SB, 310/315 Publication du logiciel MSW 7.06, Husqvarna Automower® 310, 315, 2016-06

Husqvarna Automower® 310/315.

160100001 - 162699999.

Unités impériales pour les distances dans le menu du robot tondeuse

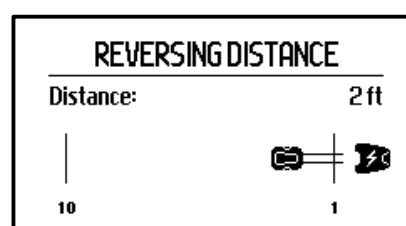
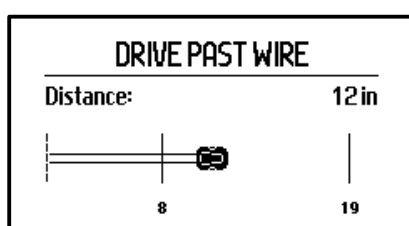
Si « États-Unis » est sélectionné comme *Pays* dans la séquence de démarrage, les unités impériales pour les distances apparaissent alors dans le menu du robot tondeuse, par exemple pour *Distance de dépassement* et *Distance de retournement*. Consultez les exemples ci-dessous.

Ajout du japonais dans le menu du robot tondeuse (315 uniquement)

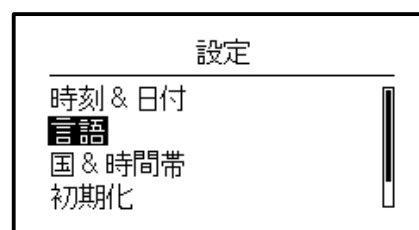
Le japonais est désormais disponible dans les langues du menu du robot tondeuse. Consultez les exemples ci-dessous.
